お詫びとお願い
— 『S660スポーツサスペンション』 —
市場措置【自主改善】実施のご案内

本ご案内はコンプリートカー『S660 MUGEN RA』のリコールではございません。

後付け用品として設定した『S660 スポーツサスペンション』の自主改善実施のご案内です。

■改善箇所説明図

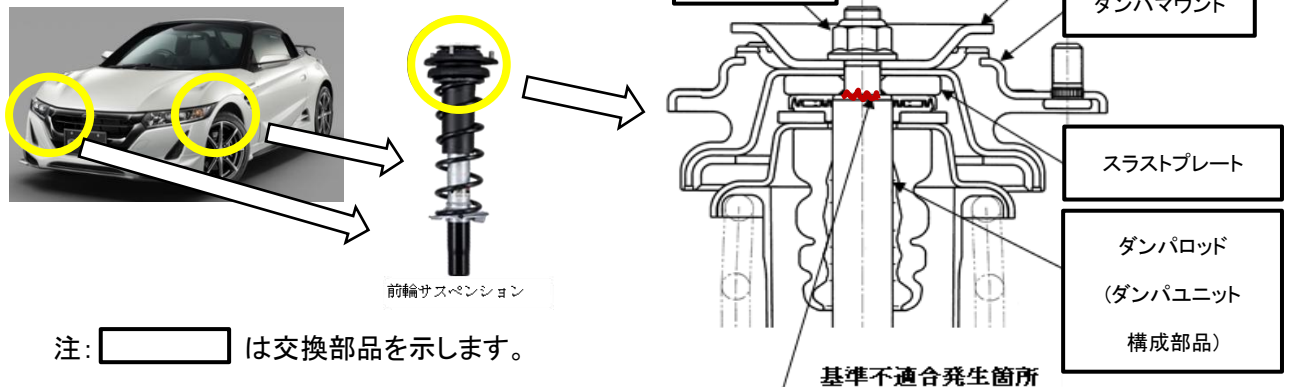
後付け用品として設定している前輪サスペンションにおいて、ダンパユニットとダンパマウントを締め付けるナットの締め付け管理が不十分なため、製造ばらつきにより締結力が低いものがあります。そのため、ハンドル転舵時にダンパユニットのロッド締結部にガタが生じ、締結部近傍に過大な応力が加わり、そのまま使用を続けると、最悪の場合、当該ロッドが折損し、走行安定性を損なうおそれがあります。

全車両、前輪サスペンションのダンパユニット、ナット、ダンパマウント、スラストプレート及び周辺部品（ワッシャ等）を新品に交換し、規定トルクで締め付けいたします。
